改善箇所説明図

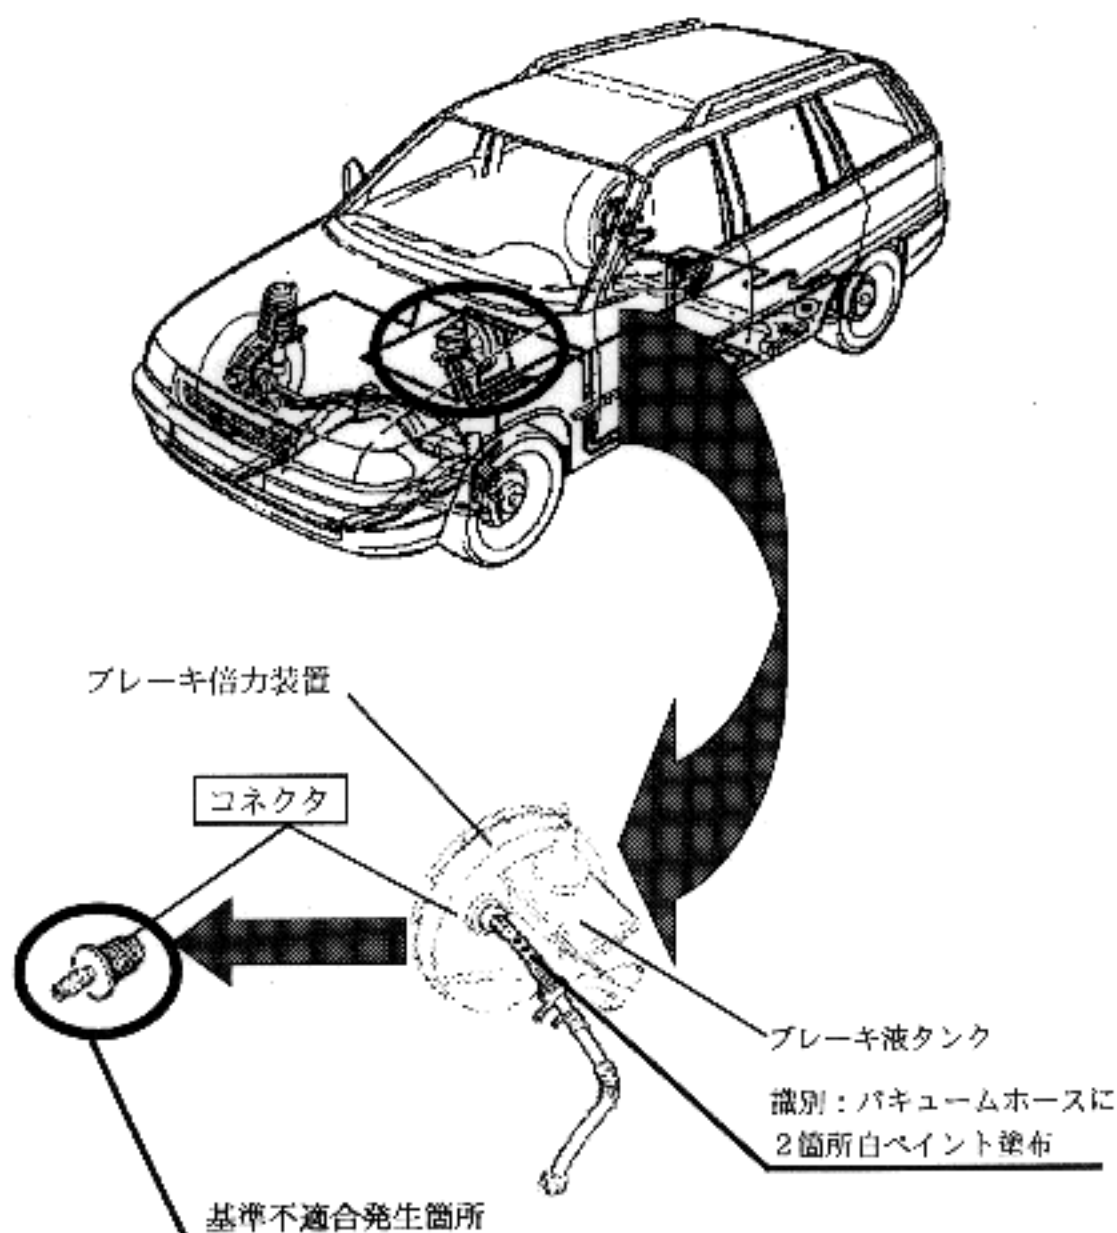
制動装置のブレーキ倍力装置において、パキュームホースを接続するコネクタの強度が不適切なため、そのままの状態で使用を続けると、当該コネクタに亀裂が発生し、最悪の場合、負圧が漏れて制動力が低下するおそれがある。

全車両、当該コネクタを対策品と交換する。
